## פיקוח – הנדסי

### הנדון: חוות דעת פיקוח תוספת מרפסות תלויות

### תוכנית הבקשה להיתר הבנייה/תוכנית קונסטרוקציה

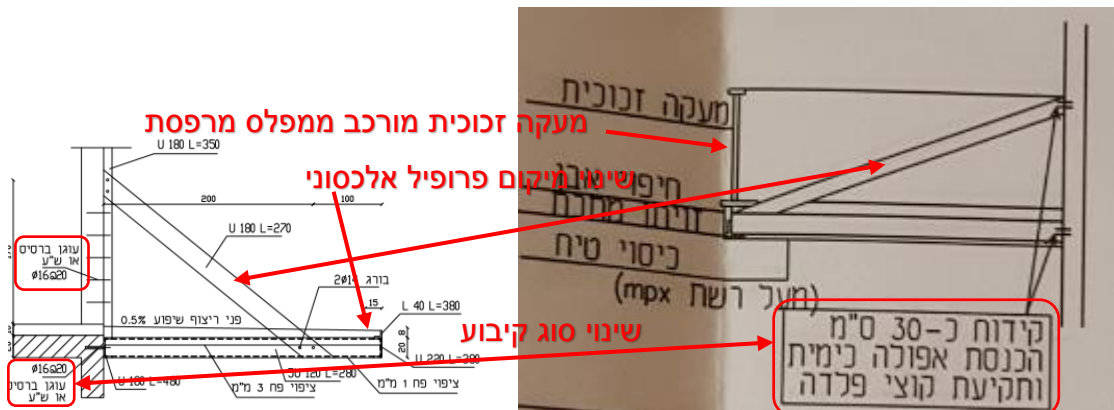
- הקיבוע בין המרפסת לקיר התבצע כמתוכנן בתוכנית הקונסטרוקציה ע"י ברגים, זאת לעומת עוגן כימי המפורט בתוכנית הבקשה להיתר הבנייה.
- לפי הבקשה להיתר הבניה הפרופיל האלכסוני במסגרת המרפסת מתוכנן להתחבר לקצה המרפסת. בפועל בוצע כמתוכנן בתוכנית הקונסטרוקציה כשהפרופיל מקובע לפני קצה המרפסת.
- בתוכנית הקונסטרוקציה ובתוכנית הבקשה להיתר הבנייה מעקה הזכוכית מתוכנן ממפלס רצפת המרפסת. בפועל, בוצעה הגבהה ממתכת בהיקף החיצוני כך שמעקה הזכוכית יותקן מעליה ולמעשה לא יותקן ממפלס הרצפה (ראה תמונה בעמוד הבא).
- המסגרת התחתונה של המרפסת מורכבת מפרופיל U200 לעומת U220 המתוכנן בתוכנית הקונסטרוקציה.
- לא בוצע ניקוז בהתאם לתוכניות הקונסטרוקציה והסכם כתב הכמויות (מפורט בסעיף 2)

**קוטר מוצא קולט בקוטר 2"**

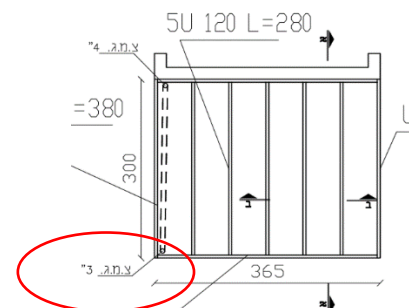
**2.1 קוטר מוצא קולט מי גשם**

קוטר מוצא קולט מי הגשם (צינור ניקוז המחובר לנקז המרפסת) הינו רכיב ממתכת בקוטר 2" (ללא תו תקן) החודר דרך המרפסת. בעניין זה ישנן מספר סוגיות: הקוטר המינימלי הדרוש הינו 3" ולא 2". זאת עפ"י דרישות ת"י 1205 חלק 2, סעיף 3.4.7.2,

**3. 4. 7. 2. התקנה**  
קולט מי הגשמים ימוקם סמוך ככל האפשר לגשמה שאליה הוא מתחבר. חיבורו אל הגשמה יהיה ישיר או באמצעות נקז הגג. קוטר הגשמה וקוטר מוצא קולט מי הגשמים לא יהיו קטנים מ-3" (75 מ"מ). כל קולט מי גשמים יצויד במכבר. חיבור חמכבר אל גוף הקולט ייעשה על פי הוראות היצרן. אם קולט מי הגשמים מתחבר לגשמה באמצעות נקז הגג, נקז הגג יעמוד בדרישות אלה:  
- נקז הגג ייעשה אחד החומרים המפורטים בטבלה 2 עבור גשמות ובתנאים המפורטים בה.  
- קוטר נקז הגג יהיה זהה לקוטר מוצא הקולט.  
- כל קולט מי גשמים, וכך נקז הגג והגשמה, יותקנו כך שתובטח איטמות מוחלטת. תרשים סכמתי להתקנת צנרת בלבד ראו בצויר 1.

כמו כן מפורט בתוכנית הקונסטרוקציה ובכתב הכמויות נקז בקוטר 3" ולפי סעיף 3.4.7.2 דרוש שקוטר הנקז הגג יהיה זהה לקוטר מוצא הקולט.

**דוגמה למפרט ניקוז**

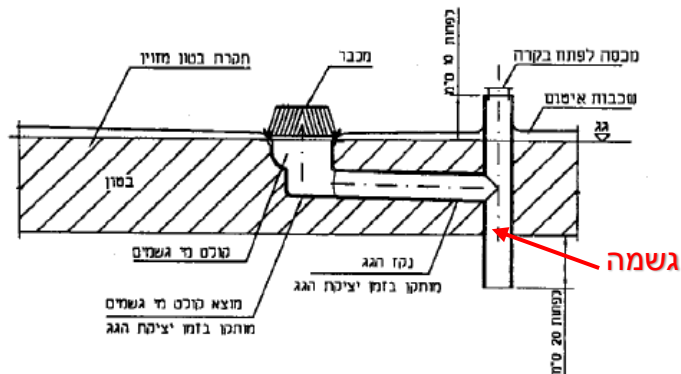
טרם הותקן נקז הגג – הצינור המחבר בין מוצא הקולט והגשמה (הצינור האנכי הראשי). בתוכנית הקונסטרוקציה נקז הגג הינו צינור 3" המתחבר לתוך צינור גשמה 4".

בתוכנית הקונסטרוקציה מפורט קוטר גשמה 4", בהסכם כתב הכמויות מפורט 3" ובנוסף בזמן הפיקוח הוסבר לי שהמים מתנקזים ללא גשמה כלל בניזילה חופשית.

ניתן לבצע גשמה 3" עפ"י דרישות הל"ת, סעיף 7.4.4.3, **ציטוט:**

למרות האמור לעיל, מותר להתקין גשמה בקוטר 3" (75 מ"מ) לניקוז מרפסות בלבד בתנאי ששטח של מרפסת בודדת לא יעלה על 25 מ"ר והשטח הכולל המנוקז של מספר מרפסות לא יעלה על 50 מ"ר.

*הרווח שנוצר בין המרפסת והקיר בקומה 6 (אגף צפון-מזרח)*

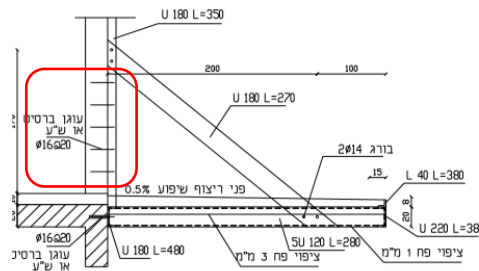
לאחר התקנת המרפסת בקומה השישית התגלה רווח בין הפרופיל האופקי לקיר. הדבר התרחש מאחר והותקנו מרפסות סטנדרטיות ולא בהתאמה אישית. לא היה ניתן לצפות את הסטייה של הקיר בין הקומות וזאת מאחר והיה חיפוי אבן בחזית.

דרוש לסגור את הרווח שנוצר וכמו כן להתחשב בהפסד אורך הבורג.
